## Salviamo il Paesaggio VALDOSSOLA

**OGGETTO: procedimento di Valutazione Impatto Ambientale ai sensi art. 3 D.Lgs. 152/2006. Protocollo n. EL-498 "Razionalizzazione Rete a 220 kV della Val Formazza – Codice di procedura 7949 – Osservazioni di Salviamo il Paesaggio Valdossola su ripubblicazione 24/01/2024**

*Figura 1.3.1 - Osservazioni avifauna a seguito dello studio ornitologico.*

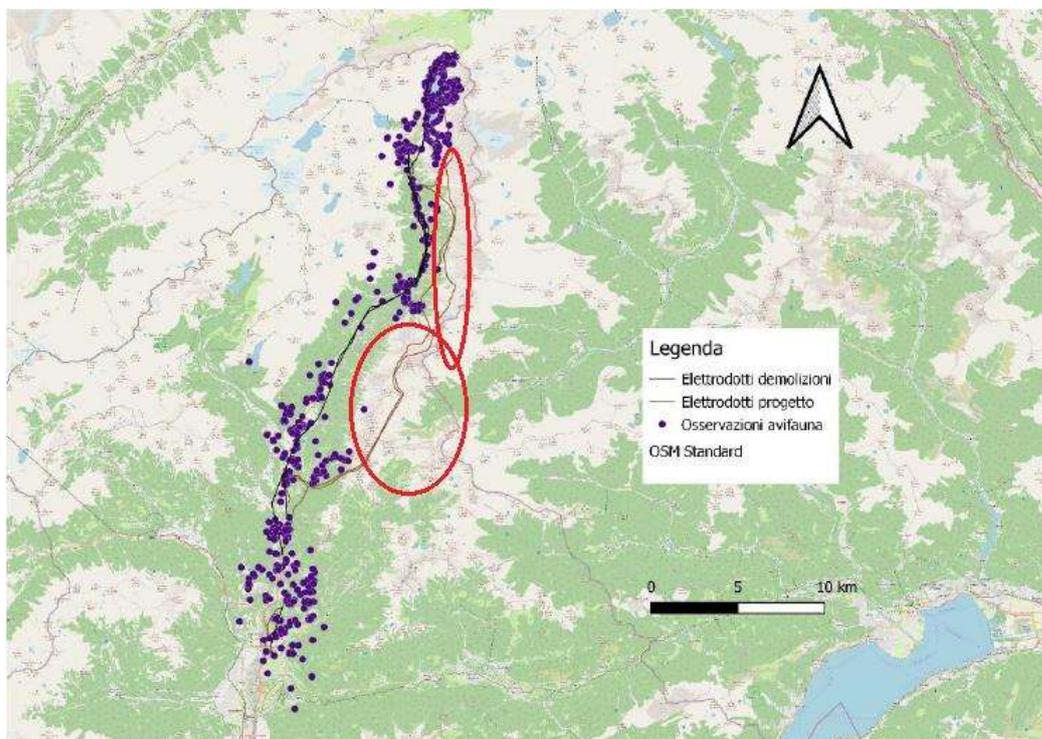
Nell'Elaborato RGAR10019BSA3750\_00 *Allegato 4 – REPORT CAMPAGNA DI MONITORAGGIO AVIFAUNA* si nota una notevole presenza di osservazioni nella parte nord del progetto, in alta Val Formazza, così come nella parte meridionale e lungo l'asse del fondovalle. Nessuna osservazione è stata effettuata nelle aree in quota comprese tra il Lago Nero di Formazza e l'Alpe Matogno, interessate dalle due linee in progetto (vedi *Figura 1.3.1 - Osservazioni avifauna a seguito dello studio ornitologico*, negli ovali rossi le aree non monitorate).

*Figura 1 Area di Studio estensiva per il monitoraggio dei lepidotteri.*

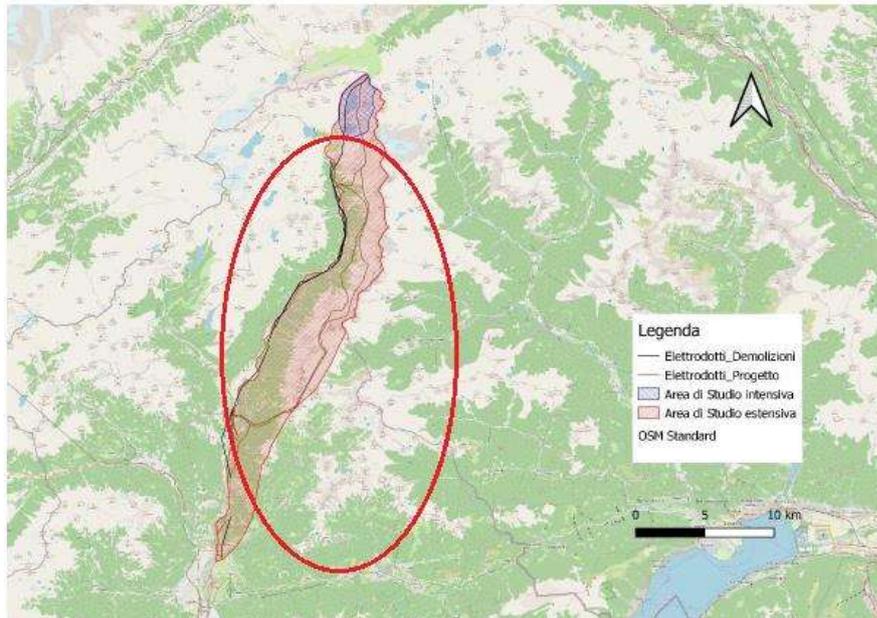
Nell'Elaborato RGAR10019BSA3753\_00 *Allegato 5 – REPORT CAMPAGNA DI MONITORAGGIO LEPIDOTTERI*, le attività di ricerca si sono concentrate principalmente sulla cosiddetta Area di Studio intensiva, localizzata tra il Lago Castel e il Passo San Giacomo, sempre in alta Val Formazza. Qui si sono svolte le giornate di monitoraggio lungo transetti definiti, che hanno permesso di delineare con precisione la comunità lepidotterologica ivi presente. Tutta l'area progettuale a sud del Lago Castel è stata invece coinvolta in uno Studio estensivo, basato su informazioni già disponibili nei formulari standard, in bibliografia o altre fonti, senza però alcuna

attività di campo aggiornata. (vedi *Figura 1 Area di Studio estensiva per il monitoraggio dei lepidotteri*. - negli ovali rossi le aree non monitorate).

*Figura 1.1.1 - Localizzazione delle fototrappole nell'area di studio*

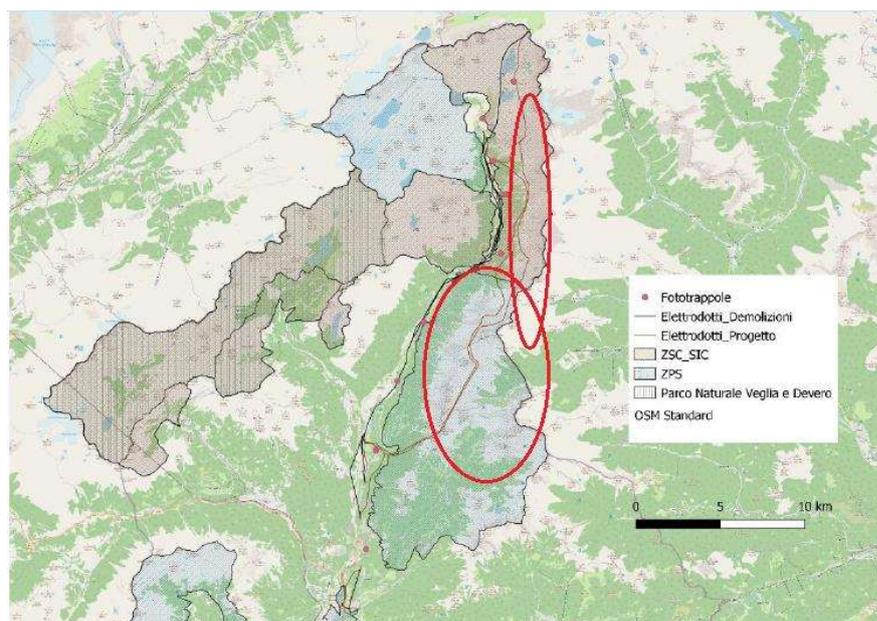
Nell'Elaborato RGAR10019BSA3751\_00 *Allegato 6 – REPORT CAMPAGNA DI MONITORAGGIO MAMMIFERI* il monitoraggio è stato realizzato posizionando fototrappole in 9 diverse località che, escludendo Alpe Castel, sono per la maggior parte nel fondovalle. Sono escluse tutte le zone in alta quota a sud di Alpe Castel, interessate dagli elettrodotti in progetto. Pertanto i risultati del report possono considerarsi relative alle località fototrappolate, davvero troppo lontane dall'area progettuale delle due nuove linee elettriche (vedi *Figura 1.1.1 - Localizzazione delle fototrappole nell'area di studio* - negli ovali rossi le aree non monitorate).

*Figura 1 Localizzazione dei punti di rilievo chirotteri.*

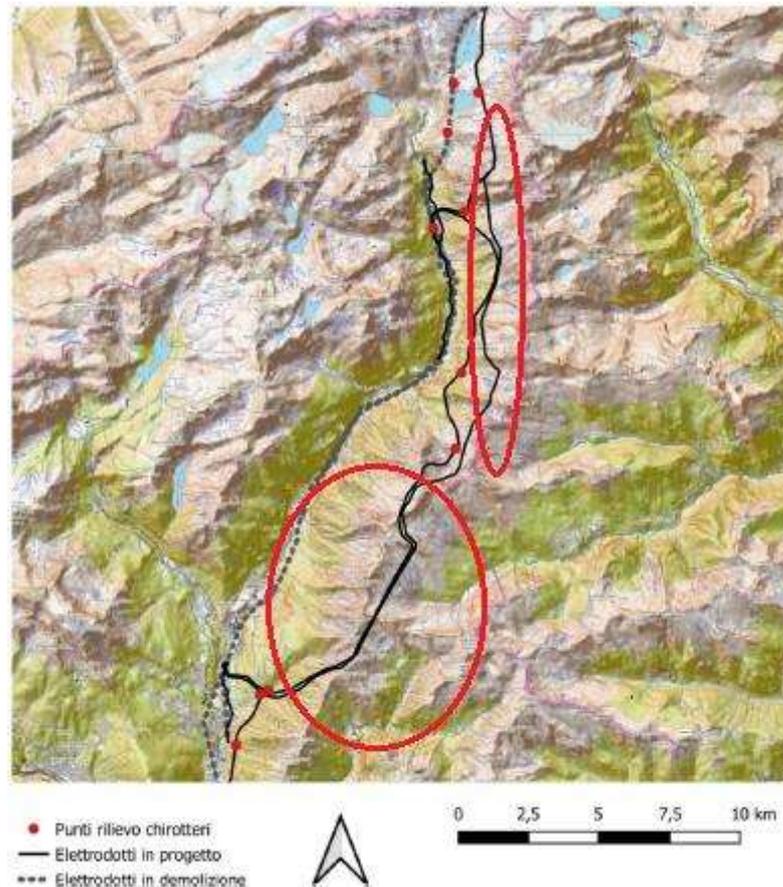
Elaborato RGAR10019BSA3752\_00 Allegato 7 – **REPORT CAMPAGNA DI MONITORAGGIO CHIROTTERI** Nel presente monitoraggio sono state individuate 10 stazioni di rilievo, che risultano abbastanza significative lungo il tracciato delle linee elettriche, con due stazioni più a sud del Lago Nero, presumibilmente Alpe Stavello e Alpe Cramec. Ma anche questa volta le ampie praterie della Valle Cravariola (ovale in basso), per una lunghezza di circa 8 km, viene esclusa dal monitoraggio (vedi *Figura 1 Localizzazione dei punti di rilievo chirotteri* - negli ovali rossi le aree non monitorate).

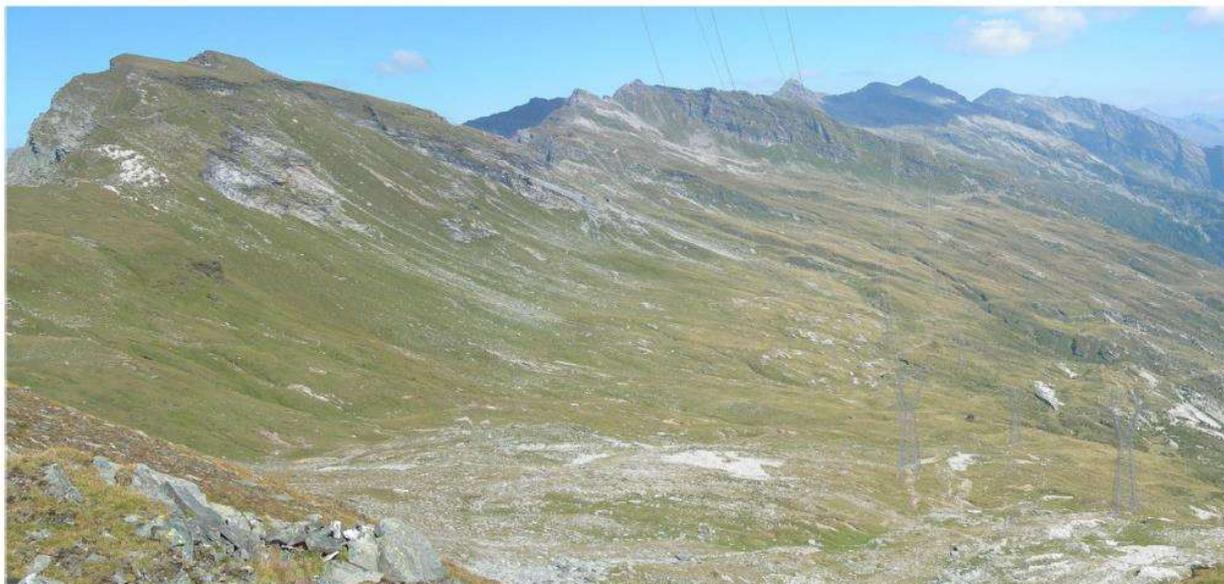
Si propone nuovamente, come già sopra citato, un metodo di valutazione ben più scientifico e documentale presentato da ARPA Piemonte (**ANALISI E VERIFICA DELLE CRITICITA' AMBIENTALI E PAESISTICHE INDOTTE DALLE LINEE ELETTRICHE**) che gli scriventi hanno già applicato alle due linee elettriche di nuova costruzione del progetto Razionalizzazione in oggetto, con **l'esito finale di CRITICITA' ECCEZIONALE**, cioè massima.
